CONSTANCIA DE SEGURIDAD ESTRUCTURAL DE LA
UNIDAD DE MEDICINA FAMILIAR # 68 VISTA HERMOSA
DELEGACION REGIONAL MICHOACAN
MUNICIPIO DE VISTA HERMOSA MICHOACAN

FOLIO No. 0073/2017/SEPTIEMBRE/PCM-UMF68/VHM/IMSS-GF

REPORTE FOTOGRAFICO

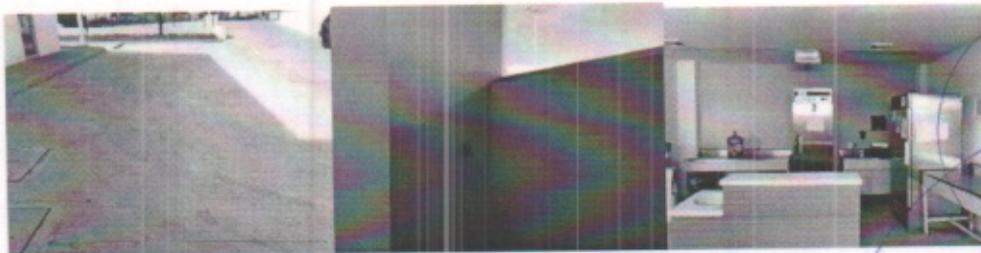
DAÑOS EN JUNTAS FRIAS EN MUROS CON TRABES, HORIZONTALES CON UNA SEPARACION PROMEDIO DE 3.00mm. QUE SON GRIETAS HORIZONTALES EN CORONA, FALLA DE TENSION DIAGONAL EN VIGAS DE ACOPLAMIENTO EN MUROS DE CORTANTE Y ASENTAMIENTOS DIFERENCIALES POR FUERZAS DE CORTANTES OCASIONADOS POR EL SISMO, EN DIFERENTES AREAS DE LA UNIDAD.

FALLA DE TENSION DIAGONAL EN VIGAS DE ACOPLAMIENTO EN MUROS DE CORTANTE Y ASENTAMIENTOS DIFERENCIALES POR FUERZAS DE CORTANTES OCASIONADOS POR EL SISMO, EN DIFERENTES AREAS DE LA UNIDAD.
